监 理 通 知 回 复 单

工程名称: 荆门万华家居(二期)5MW屋顶分布式光伏发电项目

编号: ZHJL-JMW11-TZ-006

图-1

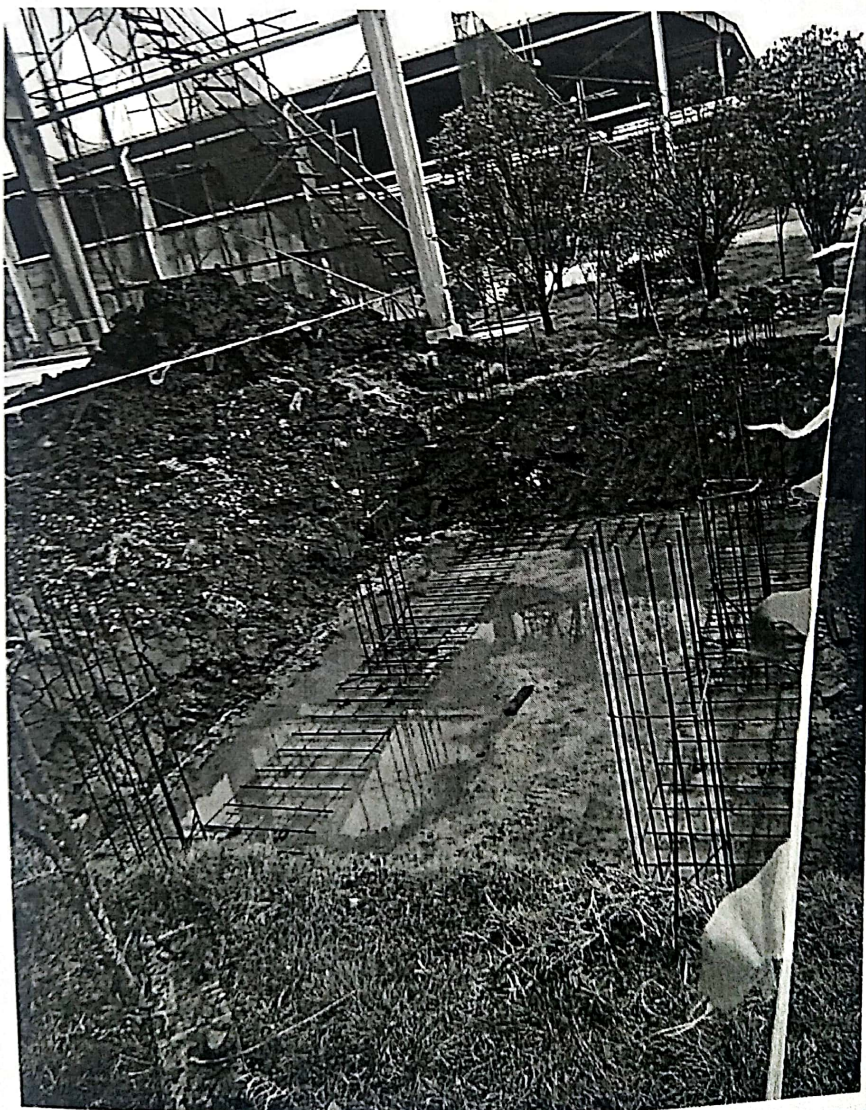
详细内容: 1、1#箱变基础砼垫层几何尺寸不够,已按要求完成整改。详见图-1

已按照要求整改合格
